Oggetto: interrogazione su sicurezza scuola materna di via martiri di Cefalonia

SCUOLA MATERNA DI VIA CEFALONIA

**VERIFICA DISTACCO INTONACO SOLAI
RELAZIONE TECNICA**

Milano, 28 Aprile 2010

Saggio sul solaio nell'aula “Coccinelle” (pagoda rossa)

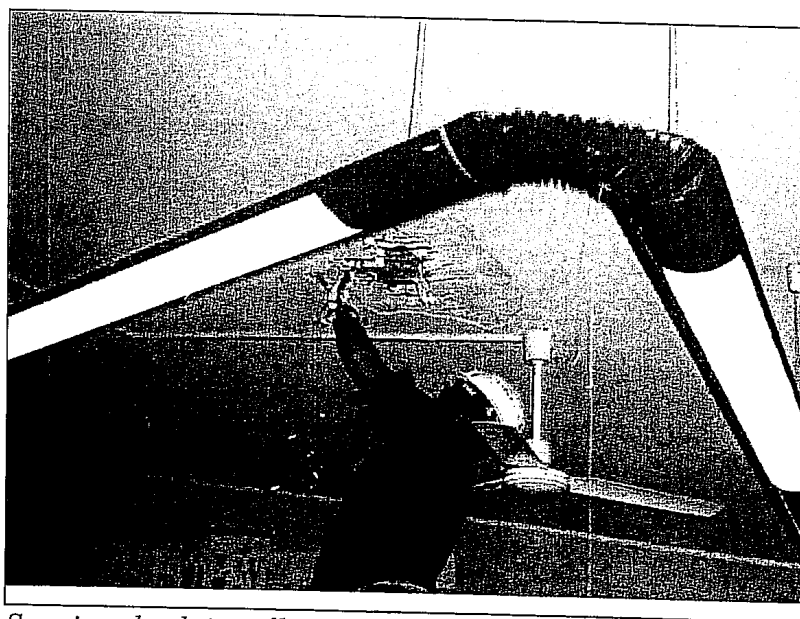
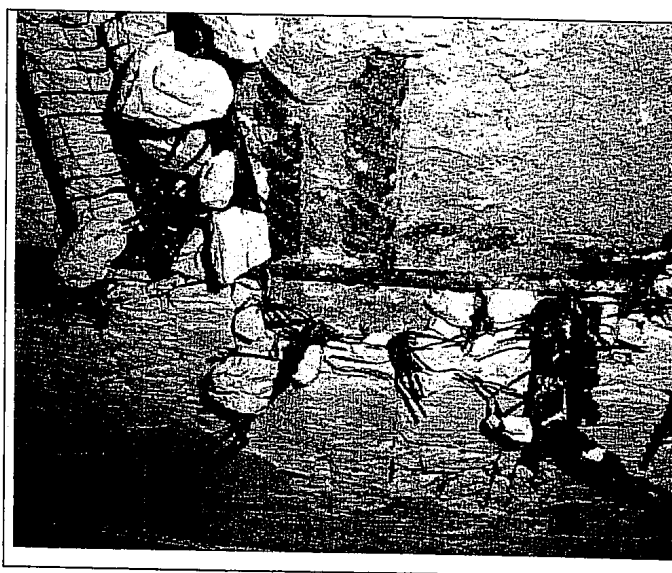
- saggio sul soffitto nella posizione della Fig. 1 (tavola 4EMME in allegato) - aula Coccinelle Pagoda Rossa:

è stata rilevata la presenza di uno strato di intonaco, resistente alla demolizione e compatto, applicato su rete porta-intonaco di tipo Pernervo-Metal, legata a tondini di acciaio saldati ai ferri dei travetti del solaio. Anche nelle posizioni 2 e 3 della tavola 4EMME il solaio ha per analogia la stessa conformazione.

Risulta quindi corretto che il soffitto suoni “vuoto” alla battitura e disomogeneo alla termografia in quanto è connesso solo puntualmente alla struttura portante.

La struttura rinvenuta a seguito del saggio è un intervento di ripristino e lascia supporre che in passato si fossero già presentati problemi di sfondellamento e che fosse stato necessario provvedere con i suddetti interventi.

La struttura “porta intonaco” comunque appare ben collegata al solaio soprastante e quindi non si ravvisano problemi di stabilità del soffitto.

Saggio sul solaio nell'aula "Laboratorio Musicale" (pagoda rossa)

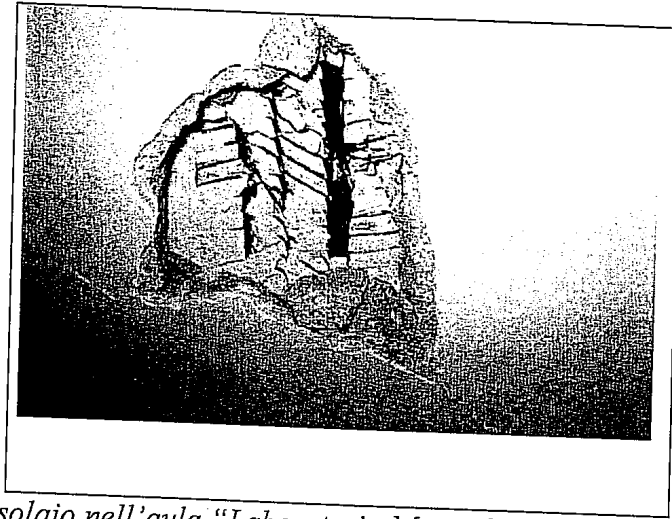
- saggio sul soffitto nella posizione della Fig. 4 (tavola 4 EMME) - Laboratorio musicale Pagoda Rossa:
è stata rilevata una situazione analoga a quella descritta al punto precedente.

Saggio sul solaio del bagno (pagoda gialla)

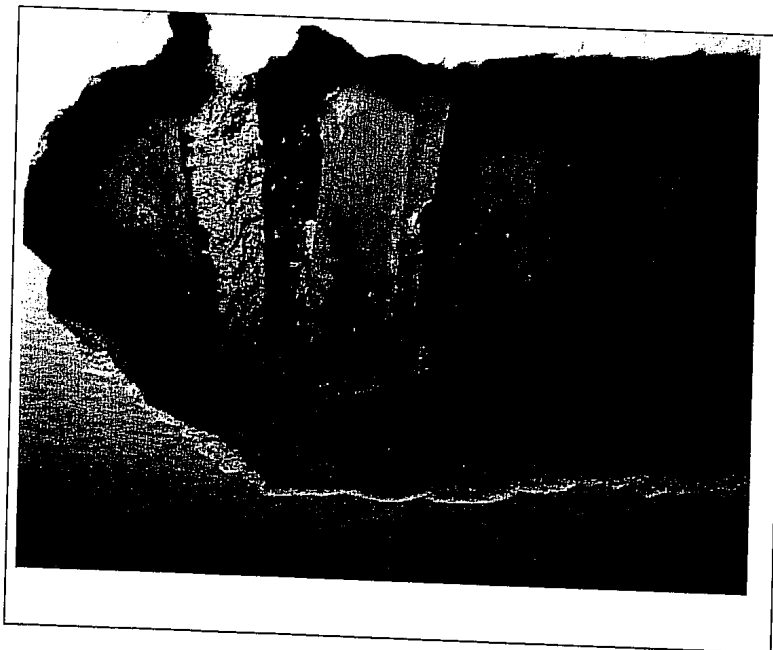
- saggio sul soffitto nella posizione della Fig. 5 (tavola 4 EMME) - bagno della Pagoda Gialla:

A seguito della battitura del solaio si sono evidenziate zone che suonavano a "vuoto", che potevano presentare il fenomeno del distacco delle pignatte. Dopo l'esecuzione del saggio, si è confermata la presenza di sfondellamento localizzato in alcuni punti del soffitto del bagno senza pericolo di crollo immediato.

Si consiglia quindi di intervenire, previa rimozione delle parti in distacco, con la posa di una rete elettrosaldata fissata con tasselli ai travetti e successivamente di installare un controsoffitto in cartongesso con struttura in profilati metallici fissati ai travetti.
